RAPORT Z MONITORINGU PRAWA W ZAKRESIE DOSTĘPNOŚCI SĄDU REJONOWEGO DLA WARSZAWY PRAGI-POŁUDNIE W WARSZAWIE

Warszawa, 29 listopada 2022 roku

Zdjęcie 1 Widok na wejście do Biura Obsługi Interesanta.

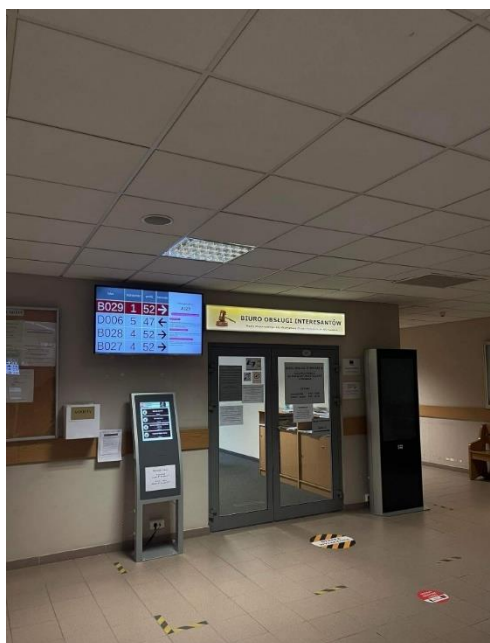
- B.3.1. Dojście do punktu informacji nie zostało oznaczone fakturowo (patrz: Zdjęcie 1. W miarę możliwości (wymiana posadzki) zaleca się uzupełnienie oznaczeń zgodnie z systemem FON (ang. TWSIs – Tactile Walking Surface Indicators na podstawie normy ISO 21542:2011).**
- B.3.2. Wokandy nie są dobrze widoczne z perspektywy osoby niskorosłej lub siedzącej na wózku. Rekomenduje się zmianę wysokości montażu wokand (montaż w przedziale 1,20 - 1,60 m) oraz zastosowanie materiałów nie odbijających światła.**
